标题: Rotax 915is 发动机吊架左下螺栓垫圈力矩检查

AG-SB-2023-04-B-CN

生效日期: 2023 年 10 月 09 日

插图：

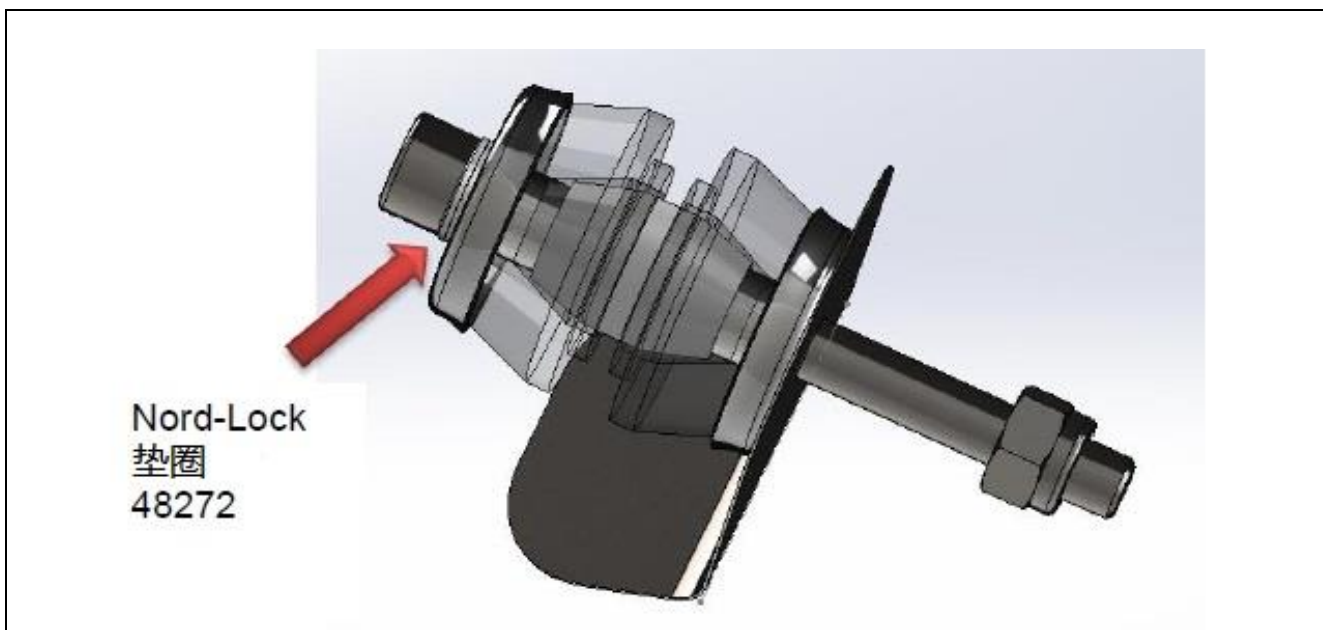
如果飞机安装的是 Rotax 915 iS 发动机，在飞行方向左下方的发动机支架上有一个焊接螺母，则必须检查是否安装了 Nord-Lock 垫圈。

装上 Nord-Lock 垫圈的螺栓

焊接在涡轮增压器支架上的固定螺母

如果该处没有安装 Nord-Lock 垫圈，请小心拧松螺母并卸下螺栓。必要时用起重机或类似工具支撑发动机。装上 Nord-Lock 垫圈（凸面朝向螺栓头）并装回螺栓，已将发动机从起重机上松开，螺栓用 56Nm 扭矩拧紧。
